改善箇所説明図 ①

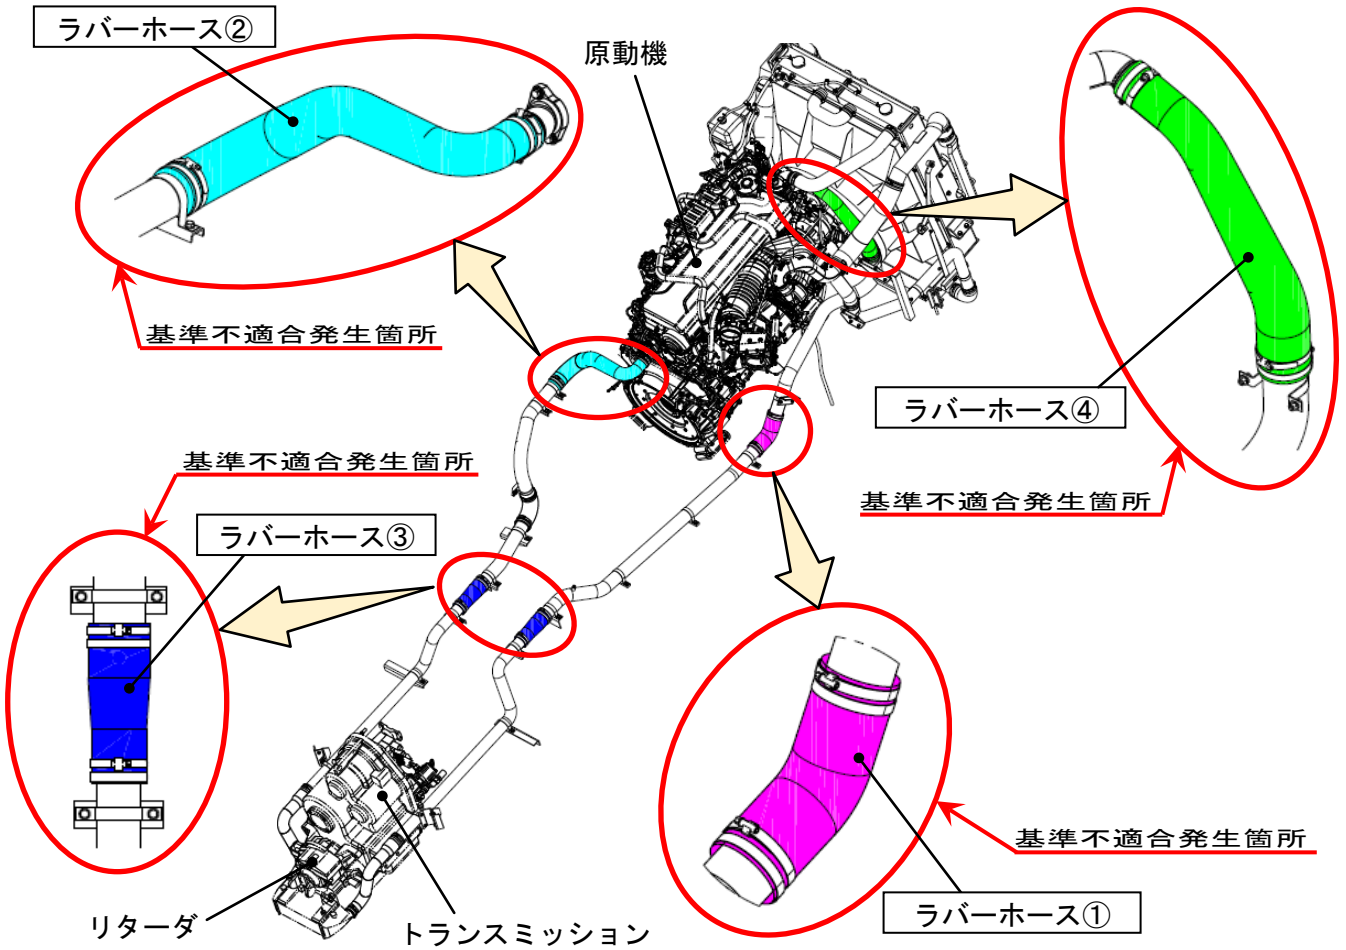
原動機冷却装置において、リターダ冷却装置のラバーホースの強度が不足しているため、当該ラバーホースが破損するものがある。そのため、そのまま使用を続けると、ラバーホースから冷却水が漏れて、最悪の場合、エンジンが停止し走行不能になるおそれがある。

改善措置の内容
リターダ冷却装置のラバーホースを対策品に交換する。

注：□は、交換する部品を示す。
識別：作業完了車には、所定の位置に白色マーキングを施す。
